**Conseil général de l'Environnement  
et du Développement durable  
Projet d'aménagement d'un parc photovoltaïque au sol  
au lieu dit « Roquecanude » sur la commune de Saint-Beuzély (12)  
déposé par société CS ROQUECANUDE filiale de TOTAL QUADRAN**

**Avis de l'Autorité environnementale  
sur le dossier présentant le projet et comprenant l'étude d'impact  
(articles L. 122-1 et suivants du Code de l'environnement)**

N° saisine : 2021-9112  
N°MRAe 2021APO21  
Avis émis le 11 mars 2021

**plan de masse extrait du permis de construire – réalisation TOTAL Quadran**

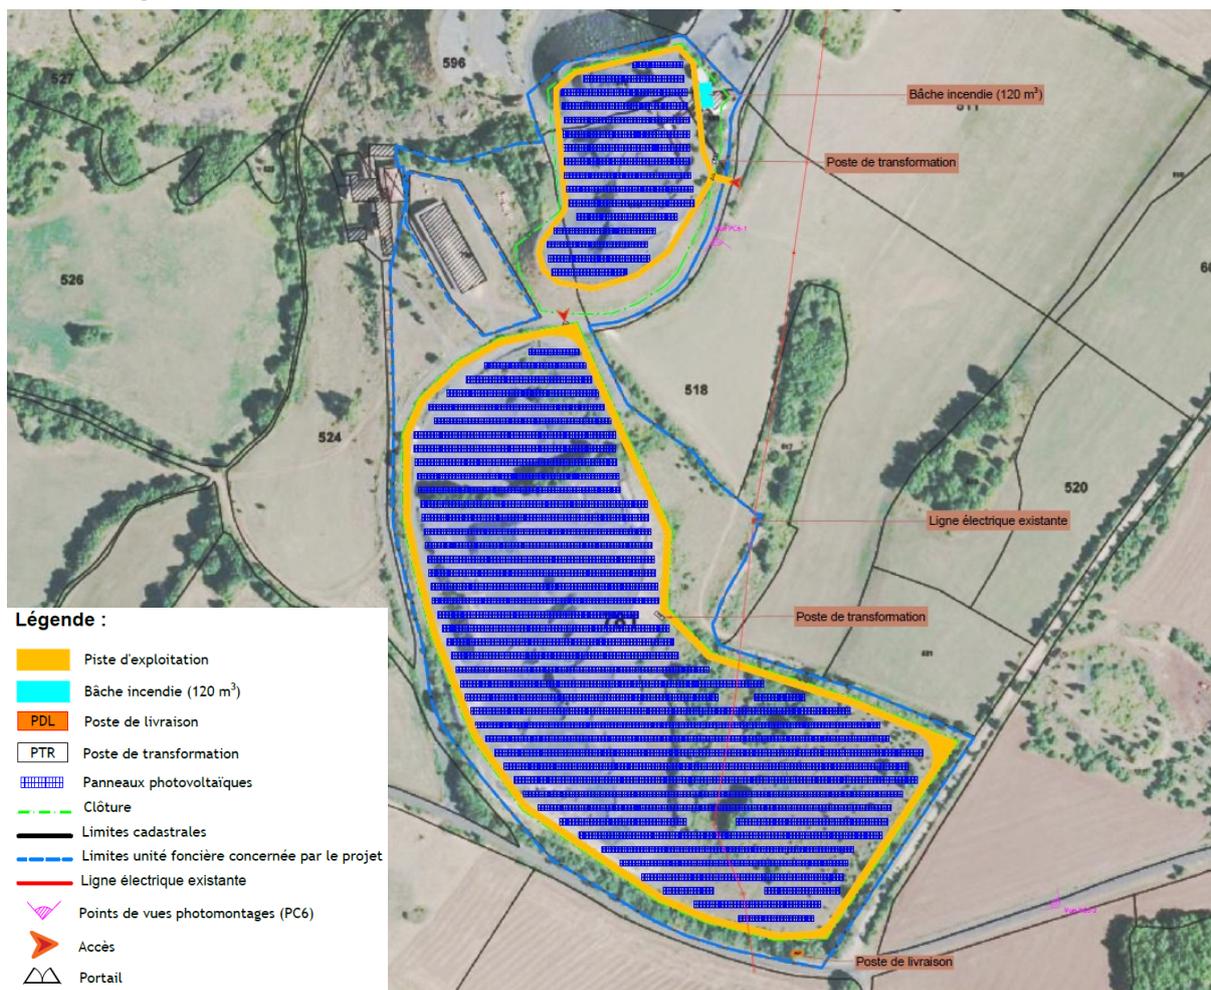
**Pour une meilleure compréhension du projet, la MRAe recommande de présenter et d'expliquer le mode de calcul et les hypothèses concernant l'estimation du tonnage de CO<sub>2</sub> évité par la création du parc photovoltaïque en considérant l'ensemble du cycle de ce dernier : CO<sub>2</sub> engendré par sa production, son transport et le tonnage de CO<sub>2</sub> évité par la production d'énergie renouvelable.**

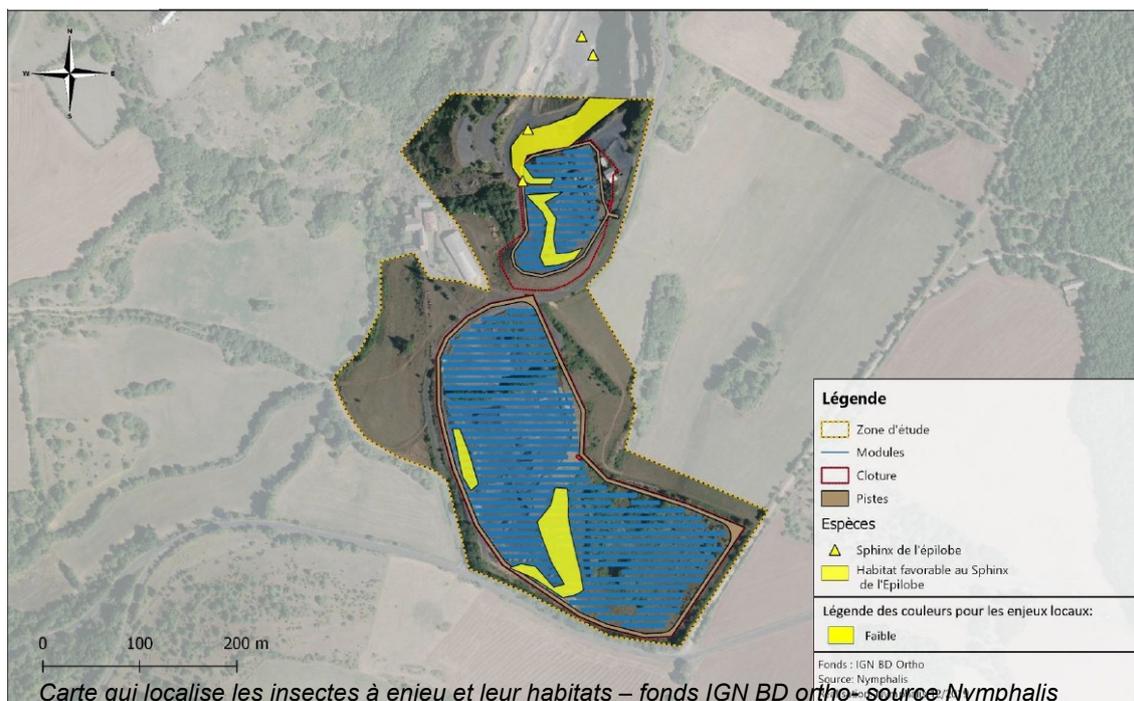
Le projet conduira à la destruction de la totalité des individus présents (entre dix et cinquante individus) et d'une grosse partie de leurs habitats (2 785 m<sup>2</sup>). Toutefois, selon l'étude d'impact, la résilience pressentie de sa plante-hôte aux travaux (l'Epilobe à feuilles de romarin) laisse « *supposer une résilience du papillon* ». L'impact sur l'espèce en phase de travaux est jugé modéré. La carte ci-dessous localise la présence de l'espèce et son habitat favorable.

Malgré la mise en défens des habitats connexes à l'emprise du projet accueillant notamment l'Epilobe à feuilles de romarin (plante hôte du Sphinx) et une assistance écologique durant la phase de travaux d'installation, les impacts résiduels pour l'espèce sont évalués comme modérés. Le porteur de projet arrive à la même conclusion que pour sa plante hôte : « *le projet va donc nécessiter la délivrance d'une autorisation de dérogation à l'interdiction de destruction d'espèces protégées en accord avec l'article L. 411-2 du code de l'environnement. C'est dans le cadre de cette démarche que les mesures compensatoires seront proposées et étayées*<sup>7</sup> ».

**Les deux recommandations que la MRAe a formulées pour la flore sont à reprendre pour le Sphinx de l'Epilobe : des mesures compensatoires sont nécessaires ainsi que la sollicitation d'une dérogation à la destruction d'espèces protégées. Une actualisation de l'étude d'impact et des annexes devra être faite avant la réalisation de l'enquête publique.**
